Statsforvaltaren i Vestland

2025/2515

Fråsegn til konsesjonssøknad for 132 kV sjøkabel Reksteren - Otteråi i Tysnes og Austevoll kommunar

Figur 1: Alternative sjøkabeltraséar Reksteren/Tysnes og Otteråi/Austevoll og jordkabel/luftlinje på land (venstre kart) og verdikart for marint naturmangfald (høgre kart). Kjelde: Konsesjonssøknaden.

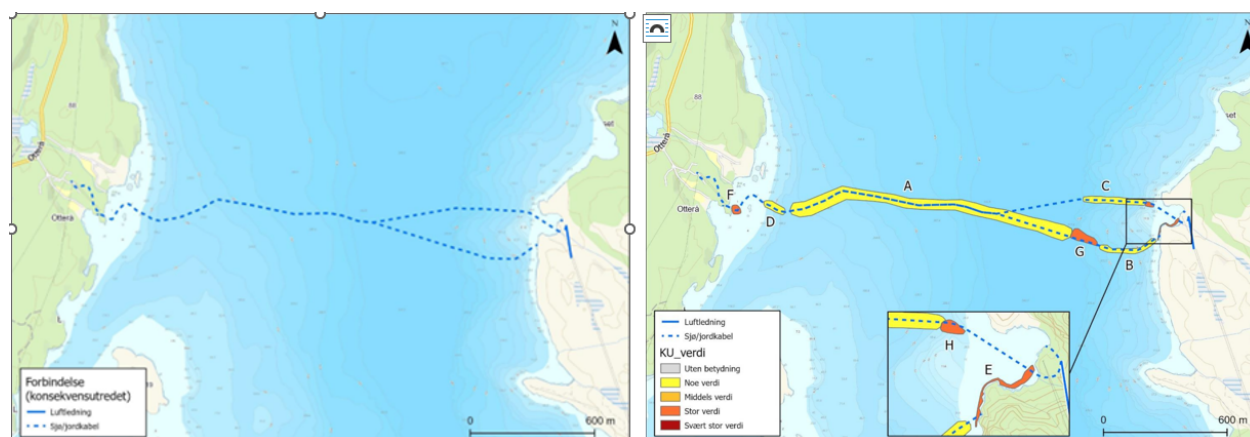
Vi støttar tilrådinga i konsekvensutgreiinga om val av det nordlege traséalternativet ved Reksteren, men understrekar at det må takast omsyn til korallførekomstane. Det bør nyttast ROV under kabelarbeidet i Langenuen.

I konsekvensutgreiinga er det vurdert at konsekvensane for marint naturmangfald vil bli noko større for det sørlege alternativet enn for den nordlege traséen. Vi støttar tilrådinga om val av det nordlege traséalternativet, føresett at det blir teke omsyn til kvit hornkorall, som der førekjem i spreidde førekomstar. Det er òg viktig at kabelen som skal sanerast blir teke opp så skånsamt som mogleg. Det bør stillast krav om bruk av ROV under kabelarbeidet, slik at tapet av korallar blir minst mogleg.
